Commissione Tecnica di Verifica dell'Impatto Ambientale - VIA e VAS

Parere n. 1868 del 18 settembre 2015

Progetto ID_VIP 2787	Verifica di Assoggettabilità a VIA  Asse Salerno-Reggio Calabria - Velocizzazione delle principali linee (upgrading) - Interventi accessori
Proponente	RFI - Rete ferroviaria italiana - Direzione Territoriale Produzione Reggio Calabria

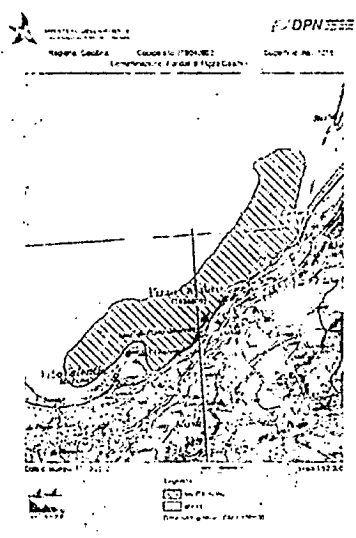
**CONSIDERATO** che Lago La Vota, si estende tra Capo severo e Gizzeria Lido per circa 200 ettari con la collocazione riportata nella figura qui sotto

**CONSIDERATO** che nell'insieme rappresentano un biotopo di elevato interesse, con diverse dune parallele e vegetazione tipica di ambienti salmastri e palustri e che sono numerosi gli Habitat presenti e tra i principali si citano

**VALUTATO** con riferimento alla Interferenza con SIC Lago La Vota la linea ferroviaria si trova a monte della SS 18, la quale a sua volta lambisce il sito vincolato e che gli interventi si trovano al di fuori del SIC stesso.

**VALUTATO** che per mitigare gli impatti in fase di costruzione il proponente dovrà presentare un progetto di dettaglio dell'area di cantiere, delle attività e delle fasi di cantiere nonché delle misure di mitigazione che saranno intraprese per la tutela e la salvaguardia degli habitat e delle specie protette.
